REGIONE LIGURIA

Settore Ecosistema Costiero e Acque

OGGETTO: S1034 - Procedimento di Verifica di assoggettabilità a VIA sul progetto denominato "Consolidamento della Scarpata alla base della pila 4 del viadotto Mulinetti al km 18+556 della linea ferroviaria Genova-La Spezia (Lotto 2) con ripristino delle relative opere, in località Mulinetti nel comune di Recco".

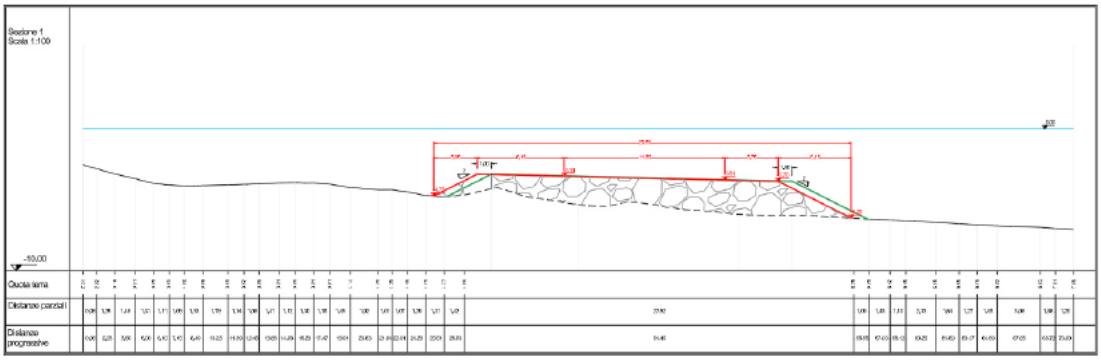
- una planimetria di dettaglio che rappresenta la sovrapposizione dell'area interessata dall'intervento di livellamento (perimetro rosso) con le formazioni di *Posidonia oceanica* (rettangoli verdi) individuate nell'ambito dell'indagine naturalistica condotta nel settembre 2025, riportata di seguito; dall'analisi di tale sovrapposizione emerge che tre chiazze di *Posidonia oceanica* risultano interessate dalla realizzazione dell'opera (P5, P6 e P10);

- la proposta di traslare di 1 metro verso riva l'opera di livellamento, al fine di preservare la formazione di *Posidonia oceanica* P7 localizzata lato mare rispetto all'intervento;

- la ripiantumazione di una superficie complessiva pari a 40 m^2, corrispondente al doppio di quella interessata dalla realizzazione dell'opera, da effettuarsi all'interno del posidonieto adiacente. Nel calcolo della superficie è stata inclusa anche la formazione P11 localizzata più verso riva, che risultando compresa tra l'intervento di livellamento e quello di ripascimento, potenzialmente potrebbe essere interessata dagli effetti di quest'ultimo.

Esaminati gli elaborati integrativi, si ritiene condivisibile la proposta sopra descritta e adeguata l'adozione degli opportuni accorgimenti previsti, quali la segnalazione, durante i lavori, della presenza di *Posidonia oceanica* mediante apposite boe, nonché l'attuazione del monitoraggio naturalistico in corso d'opera delle formazioni di *Posidonia oceanica* che, pur non ricadendo nell'area di intervento, si trovano in prossimità del cantiere, oltre al monitoraggio della torbidità, al fine di assicurare la compatibilità ambientale dell'intervento.

In ultimo, si raccomanda di aggiornare, nell'ambito della Conferenza dei Servizi, l'ultima versione del Piano di Monitoraggio Ambientale (rev. 1 del 18 novembre 2025), integrandola con la previsione, recentemente presentata, di istituire ulteriori stazioni di monitoraggio della torbidità in corrispondenza delle formazioni di *Posidonia oceanica* presenti nell'area compresa tra la zona di livellamento e quella di ripascimento.
